ARHITECTURA R P R

CONCURSUL PENTRU SISTEMATIZAREA PIETEI NICOLAE BĂLCESCU DIN BUCUREȘTI

Concursul a fost închis la 20 noiembrie 1956. Juriul de judecată, compus din: prof. arh. O. Doicescu ca președinte, arh. C. Moșinschi, conferențieri arhitecți: Gh. Petrașcu, D. Vernescu și R. Laurian ca membri, și-a încheiat lucrările la 15 decembrie 1956. Nu au fost proiecte scoase din concurs. Chiar proiectele care prevedeau, contrar celor cerute prin program, amplasarea Sfatului popular pe latura de nord a pieței au intrat în judecată, urmînd ca aprecierea definitivă să se facă și în raport cu valabilitatea rezolvării. Urmărindu-se criteriile de judecată stabilite prin program:

PREMIUL III — PROIECT nr. 38

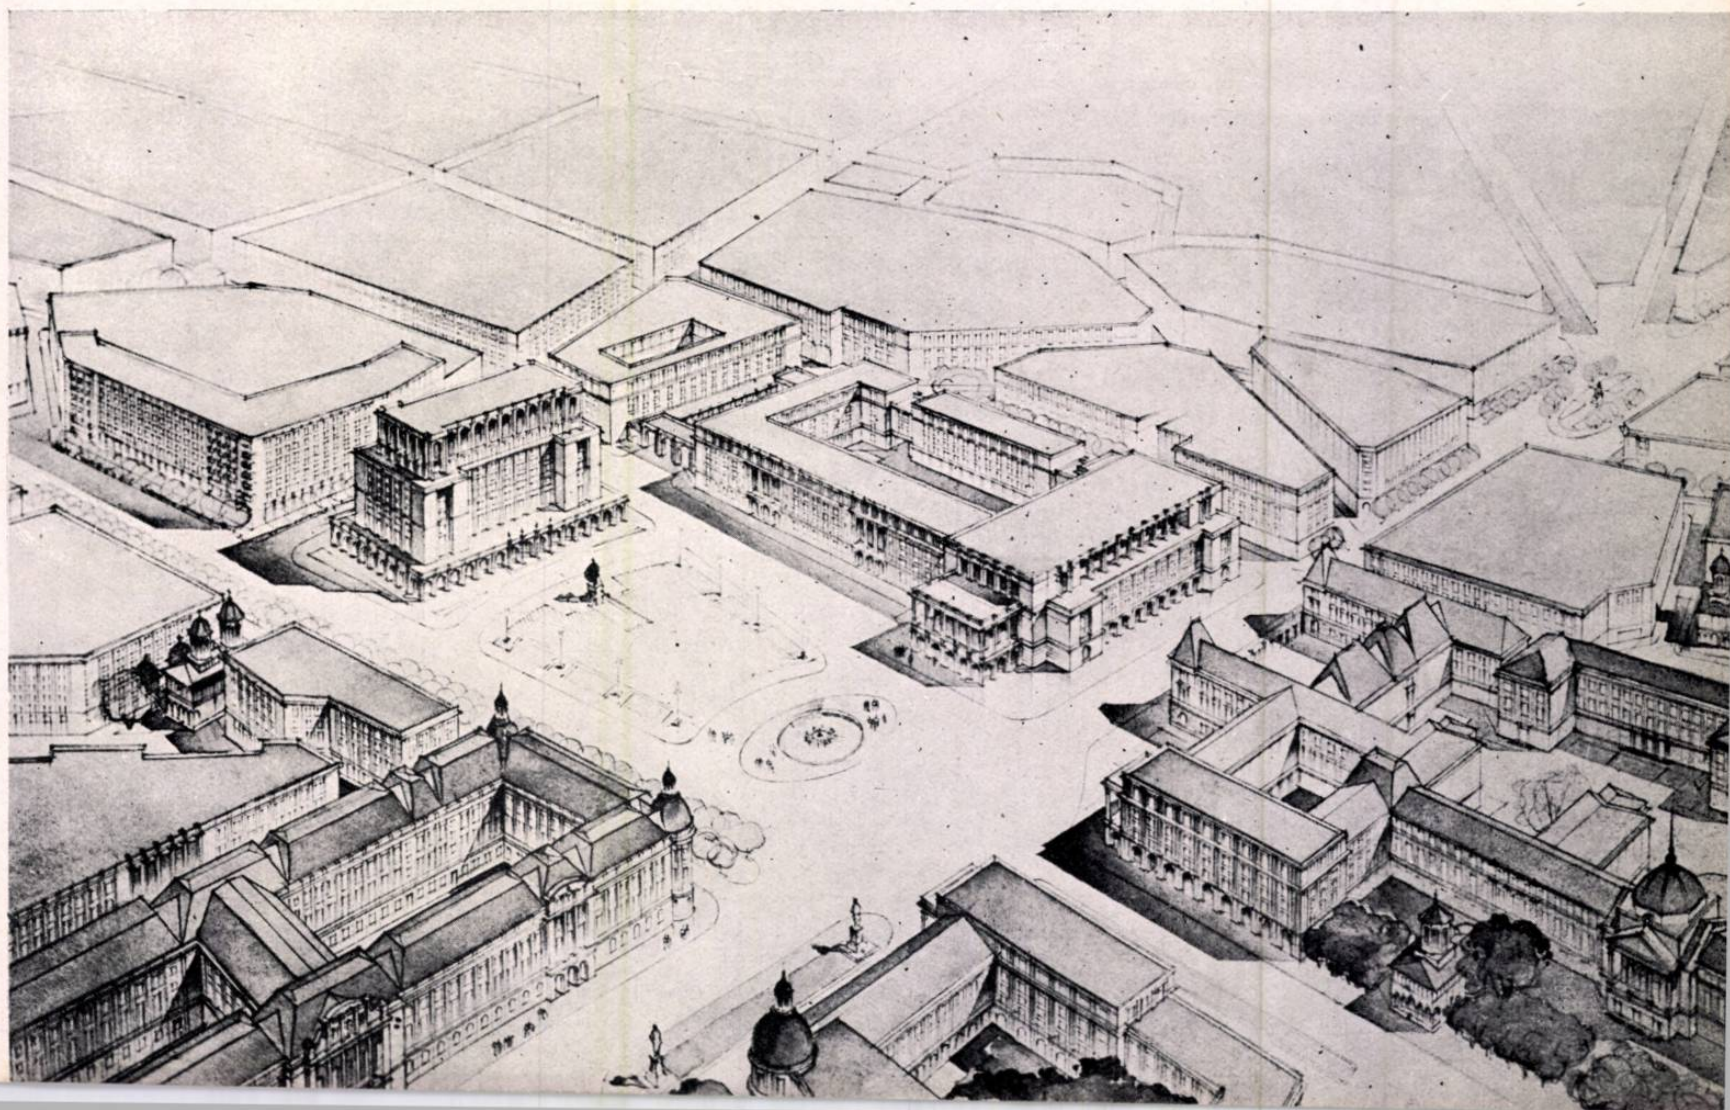
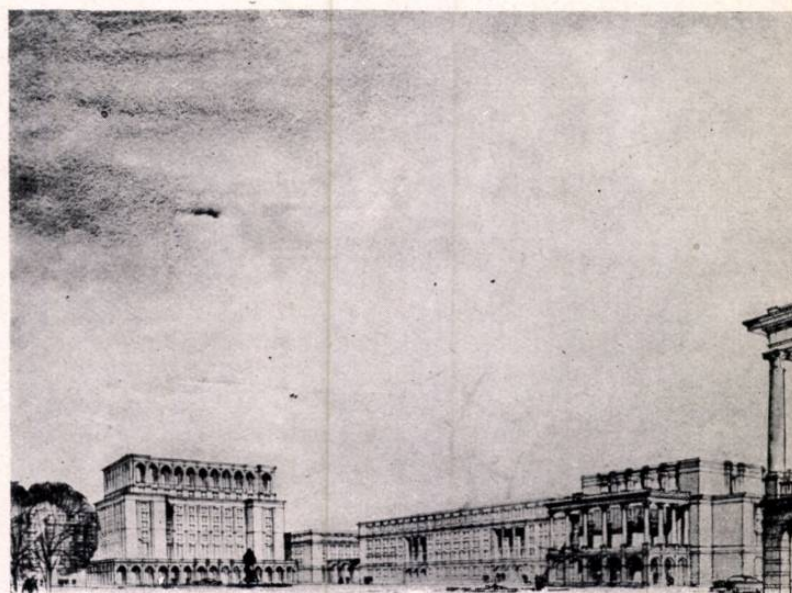
Premiul III — Proiectul nr. 38. Piața este bine definită, toate fronturile sînt controlate. Elevațiile sînt foarte bine studiate, la o scară convenabilă față de ceea ce există. Studiul este aprofundat și prezentarea îngrijită. Ministerul Agriculturii participă nefavorabil la cadrul pieței; pătrunderea esplanadei Universității în piața Bălcescu este exprimată incert. Prin fringerea axei arterei N-S vor apărea dificultăți în circulație.

MENTIUNE — PROIECT nr. 10

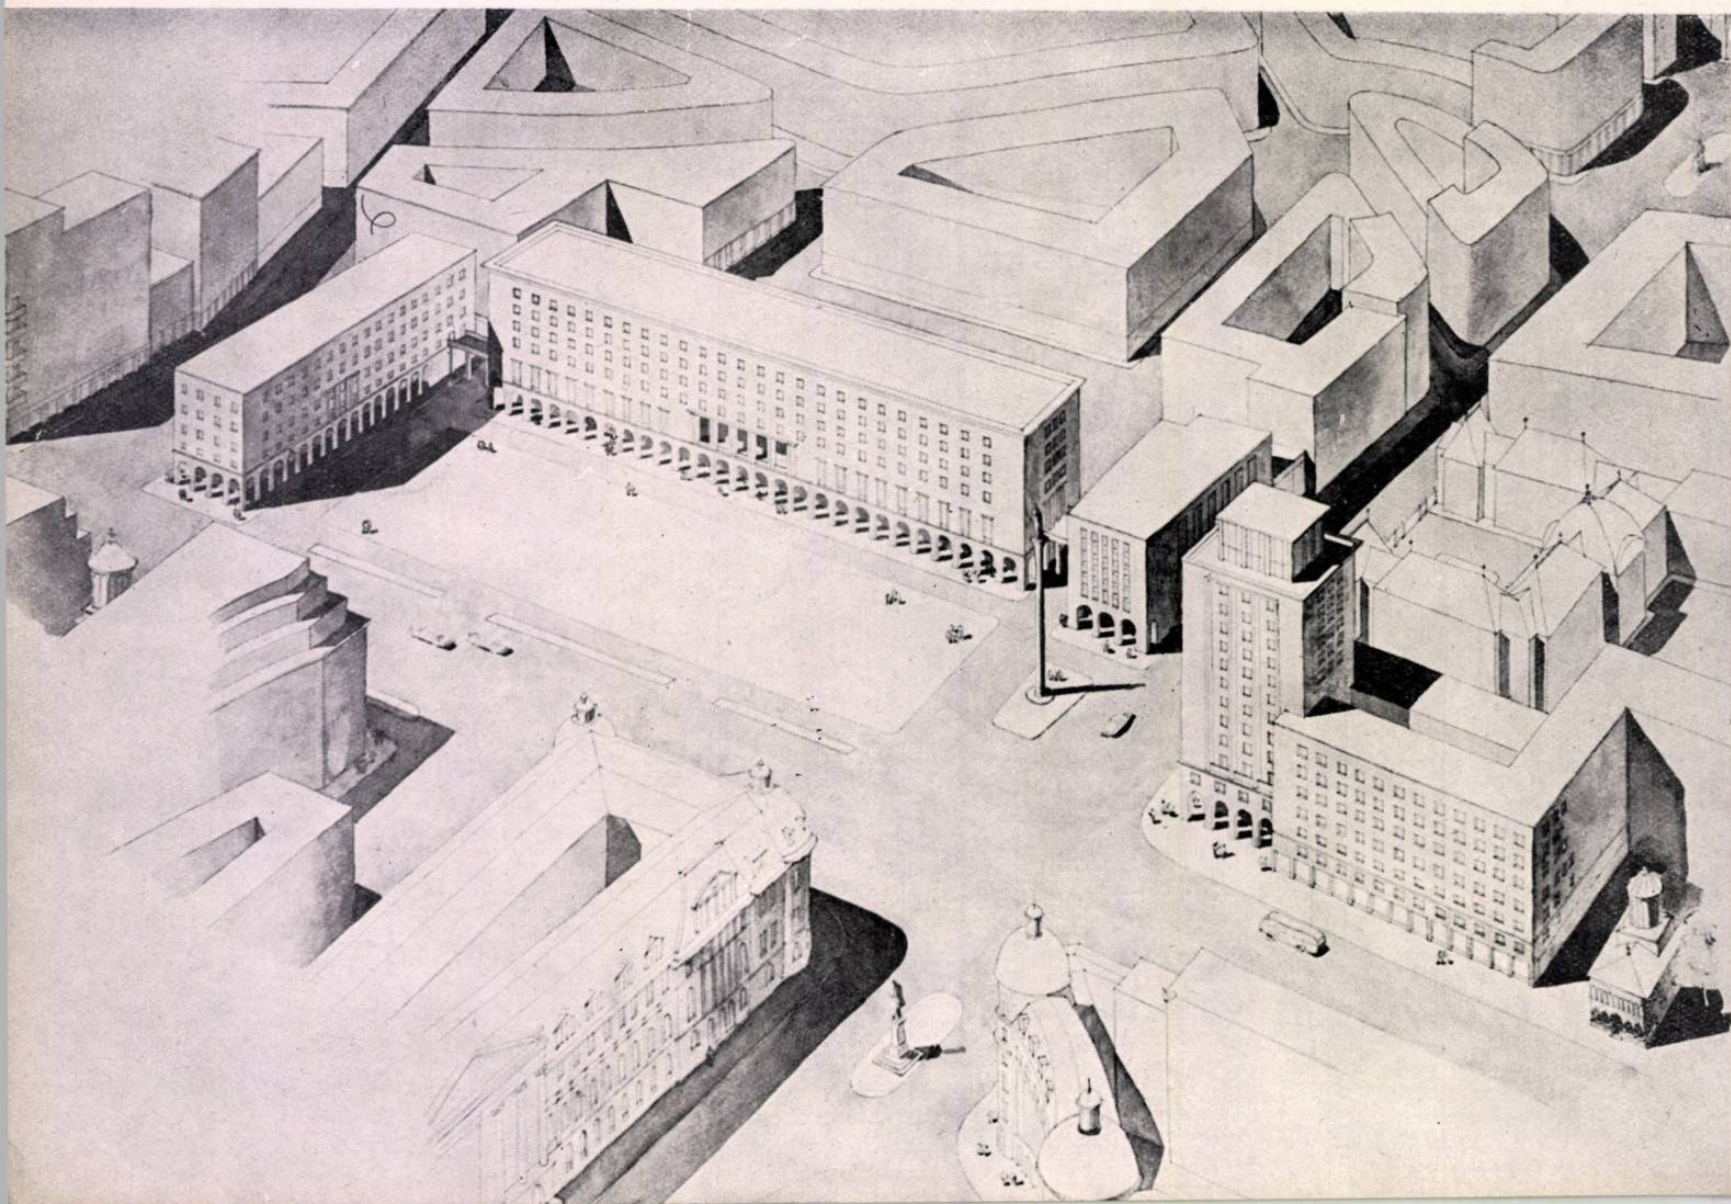
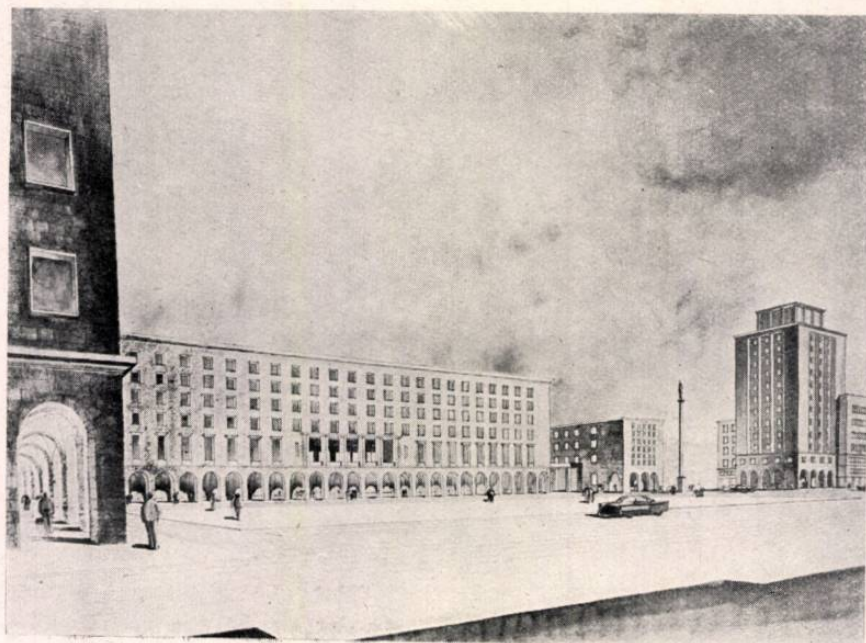
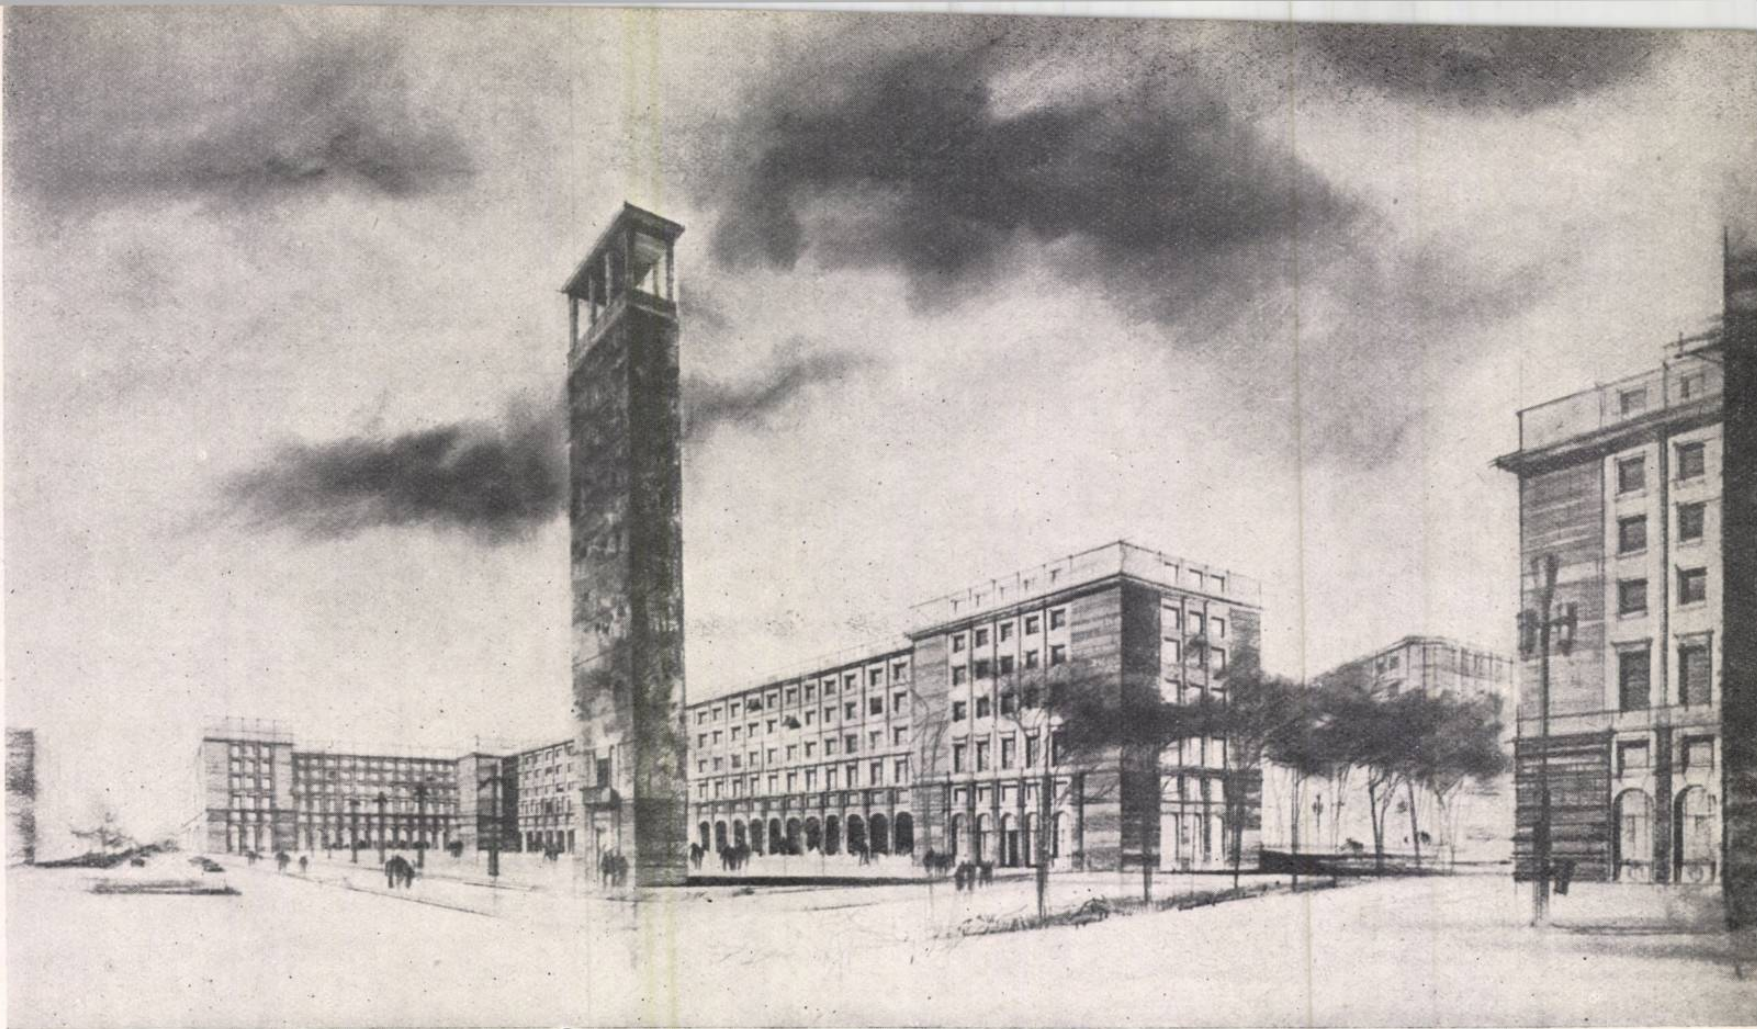
Mențiuni — Proiectul nr. 10. O rezolvare limpede și bine proporționată a spațiului, dar cu unele rezolvări de detaliu defectuoase: colțul de S-V, frontul din fața Ministerului Agriculturii, Arhitectura ansamblului

impersonală și excesiv de monotona pentru o desfășurare atît de mare. Volumul vertical dinspre sud ameliorează monotonia ansamblului.

MENȚIUNE — PROIECT nr. 31

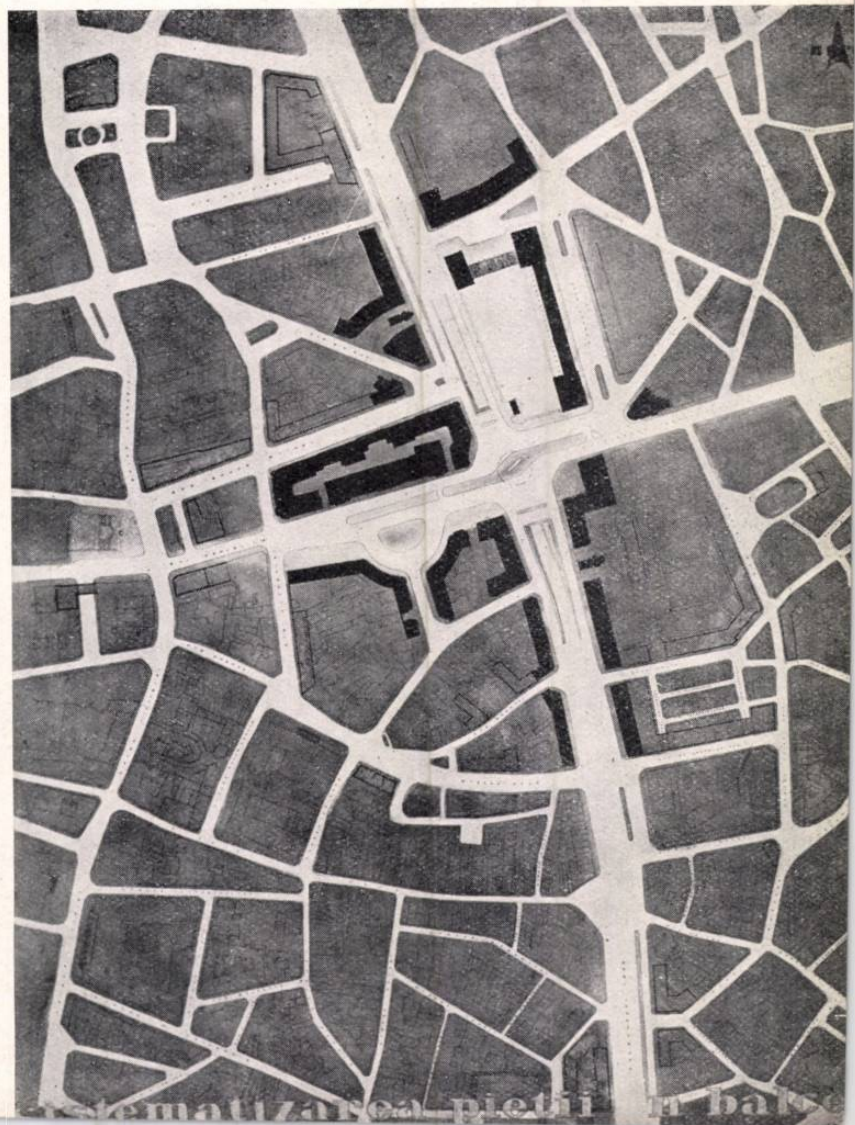
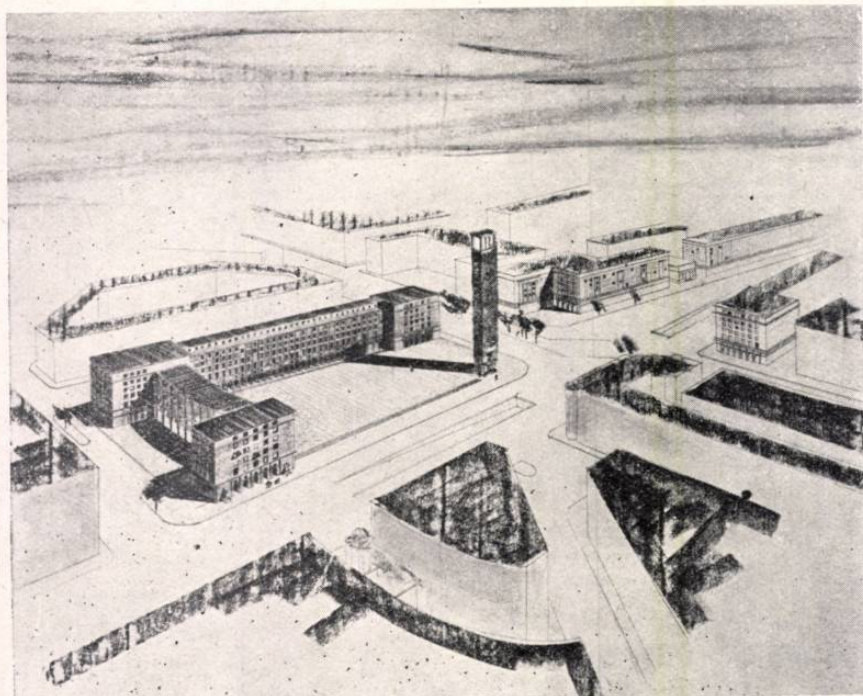
Proiectul nr. 31. O rezolvare a pieței prin forme simple și bine definite. Clădirea Sfatului popular cu greu ar putea cuprinde conținutul cerut de program, îndeosebi elementele mari. Propune un pasaj denivelat, care nu este necesar, fiind neplăcut ca aspect și îngreunînd accesul la Sfatul popular. Arhitectura este unitară, dar lipsită de monumentalitate.

MENȚIUNE — PROIECT nr. 16

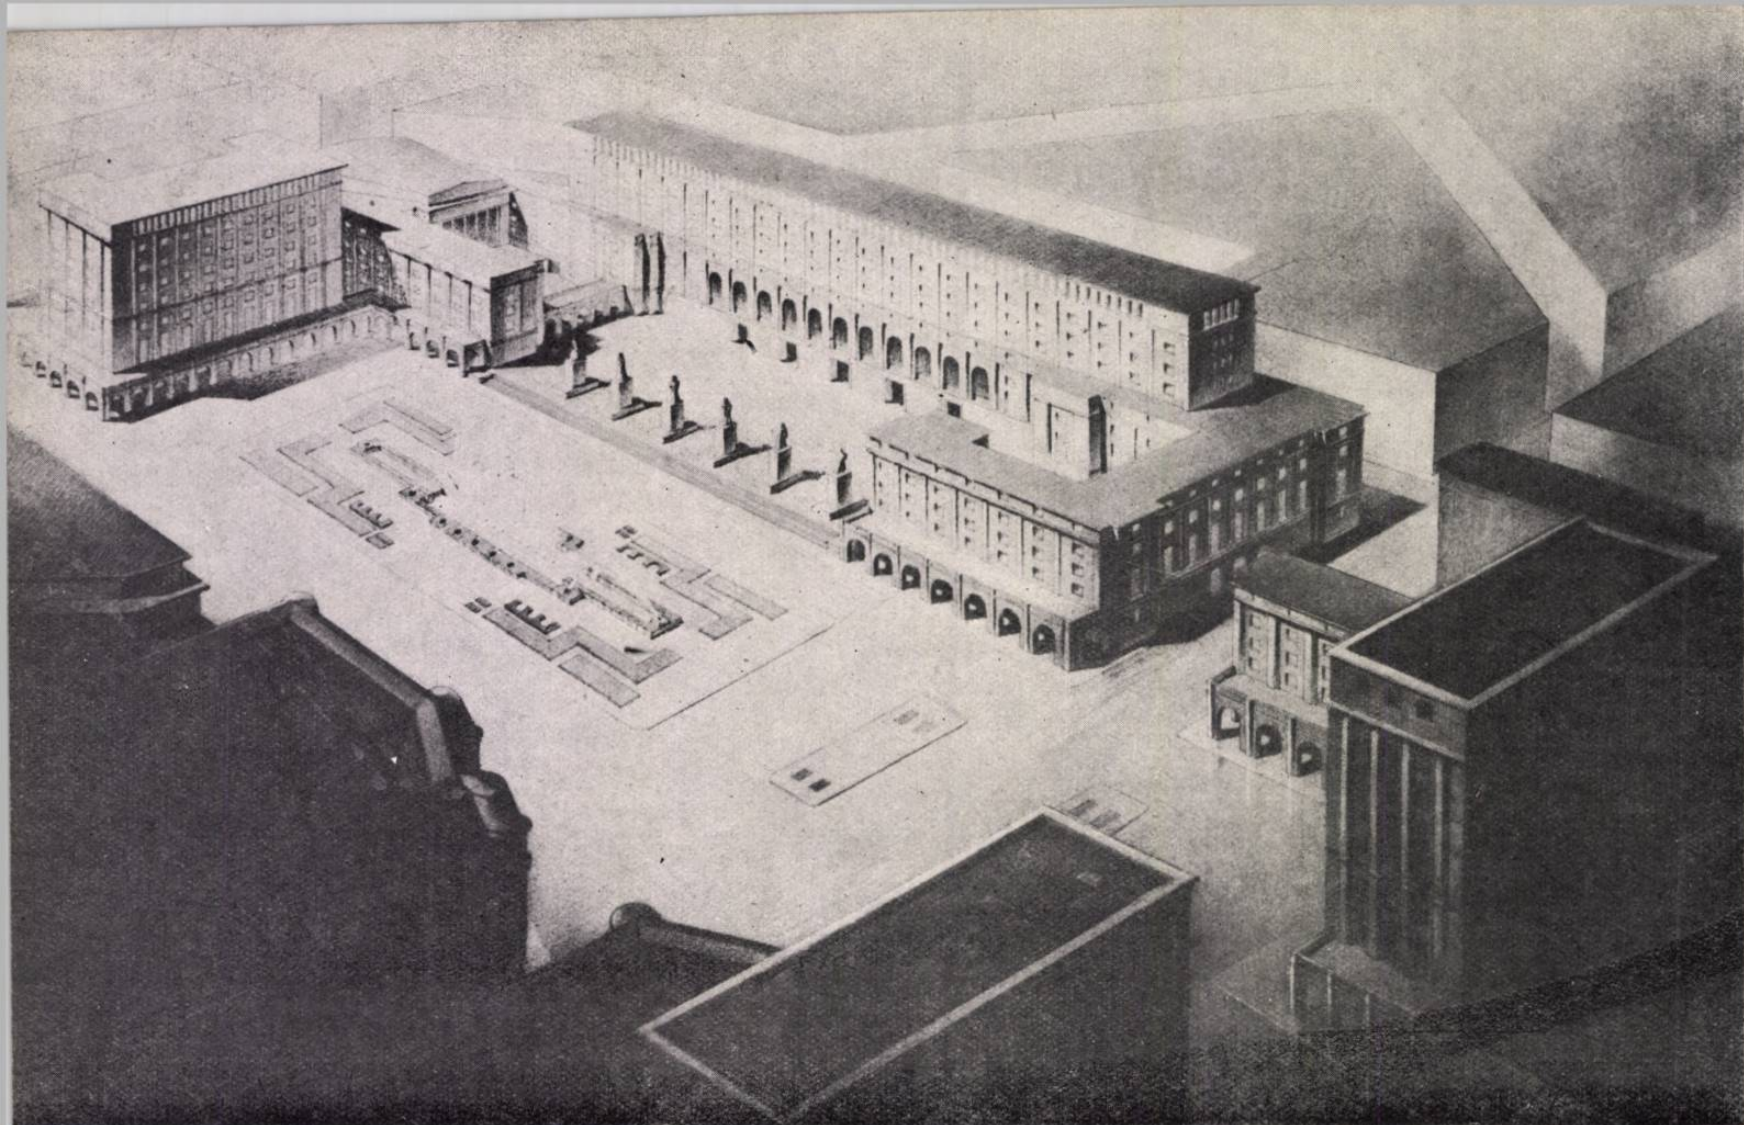
Proiectul nr. 16. Piața este bine definită, avînd toate laturile ei atent studiate; e însă prea închisă pentru funcțiunea pe care trebuie s-o aibă în oraș, ceea ce-i limitează interesul. Defectul principal constă în desființarea esplanadei Universității; repetarea formelor colțului Universității pe latura de sud e formală și nearmonizată cu restul pieței. Clădirea Sfatului popular, care conține mult în ansamblu, este alcătuită din forme complicate. Studiul și prezentarea sînt îngrijite.
